COMUNE DI MONTECHIARUGOLO (PR) - FRAZIONE DI MONTICELLI TERME

INTERVENTO: PROGRAMMA INTEGRATO D'INTERVENTO C5/1 DATA: 05/03/2019

PRATICA: VARIANTE URBANISTICA 2 (rif. prot. 4898 del 14/04/2018 e s.n.e.i. del 04 giugno 2018, 02 agosto 2018 e 22 dicembre 2018)

5a PROGETTO (vedi Tavola n° 6 Variante 1 approvata con Del. C.C. n° 69 del 29/11/2010)
 PLANIMETRIA GENERALE (Raffronto progetto approvato e variante) RAPP. 1:500

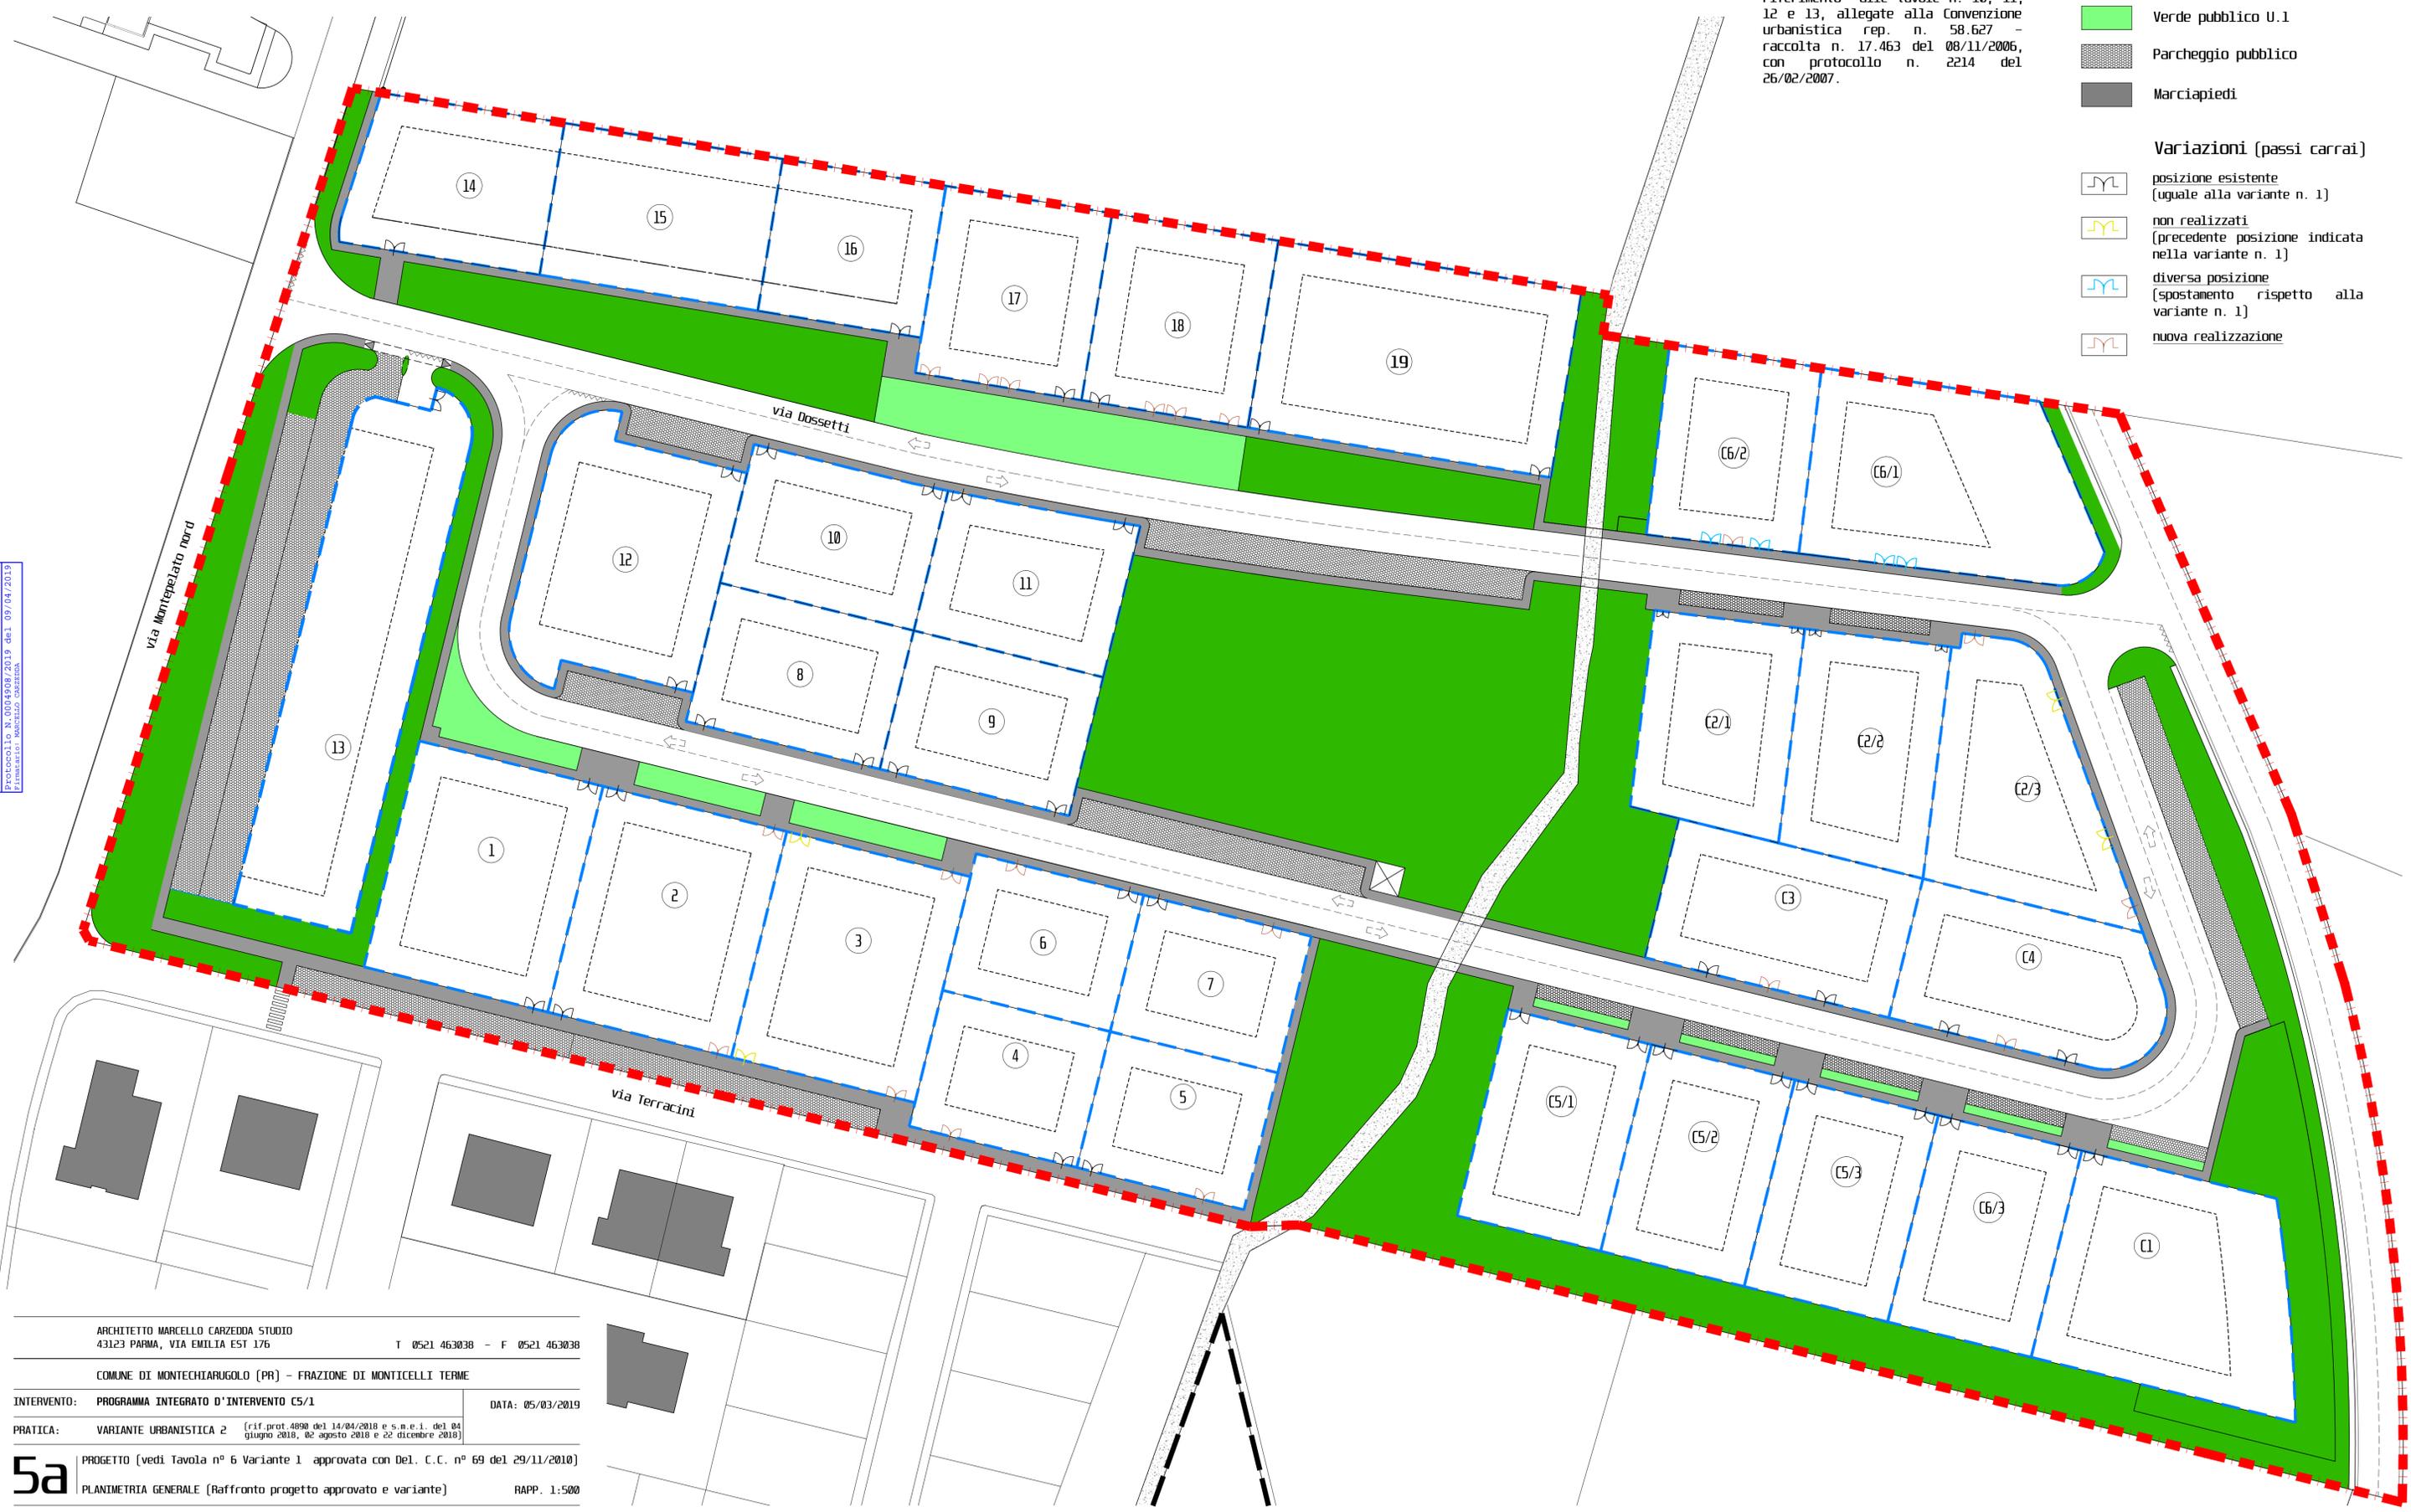
- Legenda**
- Perimetro Lotti
 - Perimetro del comparto da PRG vigente
 - Verde pubblico S.2
 - Verde pubblico U.1
 - Parcheggio pubblico
 - Marciapiedi
- Variazioni (passi carrai)**
- posizione esistente (uguale alla variante n. 1)
 - non realizzati (precedente posizione indicata nella variante n. 1)
 - diversa posizione (spostamento rispetto alla variante n. 1)
 - nuova realizzazione
